Commissie Ruimtelijke Kwaliteit

betreft: toelichting op proces en advisering CRK inzake 5.1.2.e
Z2022-0004146-001

Z2022-0004146-001

CRK welstand - Wijzigen bestaand gebouw
Aanvraag vergunning

Foto's van de voor- en achterzijde van het pand aan de 5.1.2.e

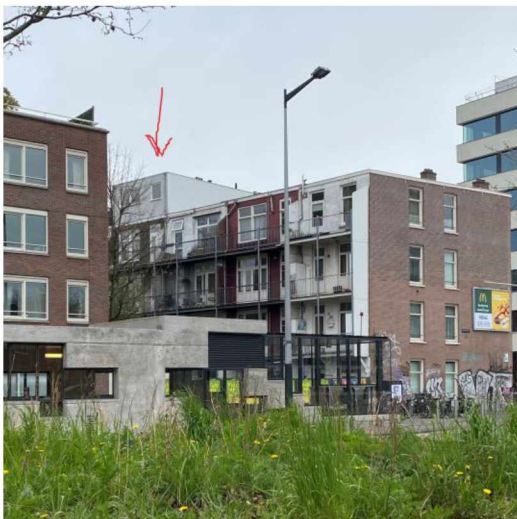
Daarnaast heeft de CRK bezwaar tegen het forse contrast dat ontstaat met de belendingen die onderdeel zijn van dezelfde ensemble (zie bijlage 3). De verspringing in de daklijn is te afwijkend. Het oorspronkelijke volume van het pand is namelijk al uitgebreid met een extra bouwlaag. Met een tweede uitbreidingslaag ontstaat een grote mate van onbalans in het gevelbeeld die niet verenigbaar is met het beleid in bijzonder welstandsgebied en de hoge waardering van de straatwand, zone B. Het beleid gaat uit van handhaving van de kwalitatief hoogstaande en gave historische bebouwing (zie bijlage 4). Wijzigingen dienen van een vergelijkbare, hoge kwaliteit te zijn en het oorspronkelijk gevelbeeld niet ernstig te verstoren.

De uitbreiding in de vorm een daklaag is al gerealiseerd. Bovenop deze daklaag is de dakopbouw beoogd. Door de grote mate van zichtbaarheid heeft dit te veel impact op de verhouding van het pand en de samenhang van de architectuureenheid (5.1.2.e
